DODATEK č. 1
ke Smlouvě o dílo ze dne 31. 8. 2021
(dále jen „Dodatek“)

na zhotovení díla „**III/29920 Kuks – Stanovice, rekonstrukce komunikace, I. etapa**“.

EVIDENČNÍ LIST ZMĚNY STAVBY

ZBV č. 1 Sanace podloží

Protokol o zkoušce lehkou dynamickou deskou dle ČSN 73 6192

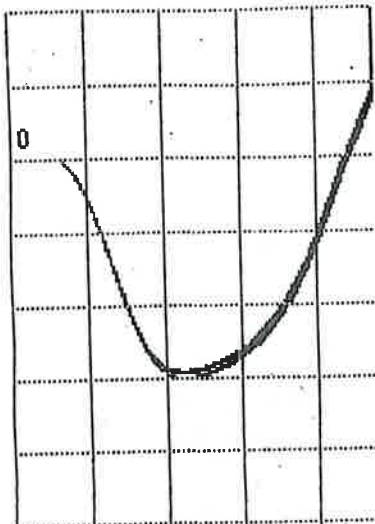
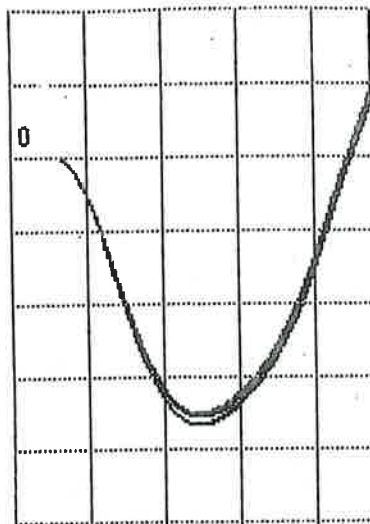
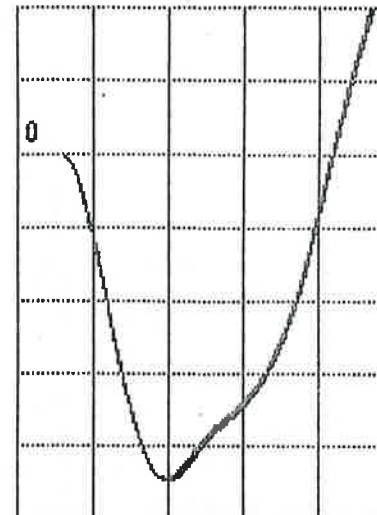
Po odtěžení stávajících vozovek bylo zastiženo neúnosné podloží a následně byla provedena sanace, tak aby bylo dosaženo hodnot požadovaných projektem. Jedná se o dodatečné práce, které nebyly zahrnuty v původním závazku ze smlouvy na zakázku, jejich potřeba vznikla v důsledku okolností, které zadavatel jednající s náležitou péčí nemohl předvídat, a tato změna nemění celkovou povahu zakázky.

Poř.č. Položka	Typ	Text	MJ	Počet MJ	J.cena	Celkem
0 - Všeobecné konstrukce a práce						
1 014102	3	POPLATKY ZA SKLÁDKU přebytečná zemina	T	406,350		
		406,35=406,350 [A]				Celkem
1 - Zemní práce						
3 12373	1	ODKOP PRO SPOD STAVBU SILNIC A ŽELEZNIC TŘ I odkop pro sanaci AZ tl. 0,4m v případě nedodržení Edef v místě autobusové zastávky včetně odvozu, uložení na skládku je vykázano v pol. č. 17120.2, poplatek za skládku vykázan v pol. č. 014102.3 položka bude čerpána dle skutečnosti a se souhlasem TDI	M3	225,750		
		225,75=225,750 [A]				Celkem
2 - Základy						
14 21461		SEPARAČNÍ GEOTEXTILIE separační geotextilie min. 300g/m2 (mech. odolnost proti proláčení min. 3kN)	M2	367,500		
34 21452	1	367,5=367,500 [A] SANAČNÍ VRSTVY Z KAMENIVA DRCENÉHO	M3	225,750		
		225,75=225,750 [A]				Celkem
					Celkem za rozpočet	
					313 069,06
